第10回史跡小牧山整備計画専門委員会（書面開催） 記録

【中井助言者】

小牧山史跡情報館周辺（管理道部分）整備工事 南側部分の整備について

(4) 広場の形状について

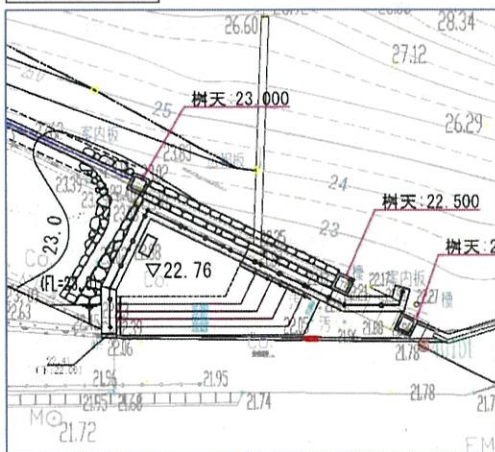
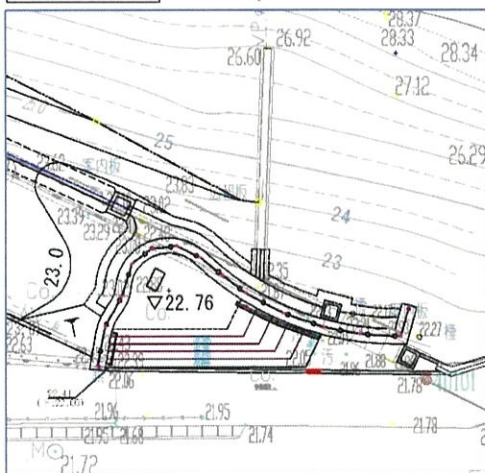
①南端遺構観察デッキおよび石階段の形状について、修正後の図面のみではなく、前回会議の意見に基づいて修正した内容を文章で表現してほしい。
 - 【事務局】

- ・史跡内周辺部が曲線で構成されているため、広場は出来るだけ曲線を活かした形状に変更する。(土塁や水路の形状に合せた曲線で構成)
- ・広場の施設構成は、当初計画と同様とする。

- ・既存の水路線と県道歩道を基線とし、直線で広場を構成。
- ・土砂の流出、排水流出防止のため擁壁を、自然石を使った石積とする。石材は、旧本庁舎跡地整備と同様、花崗岩牝系とする。
- ・スロープで広場に行けることが望ましいが、歩道等周辺部との高低差処理が難しいため、階段を設ける。
- ・広場には、土塁、堀等を説明する解説板を設置。
- ・復元された土塁や堀に立ち入られないよう、石積天端部には柵を設置する。
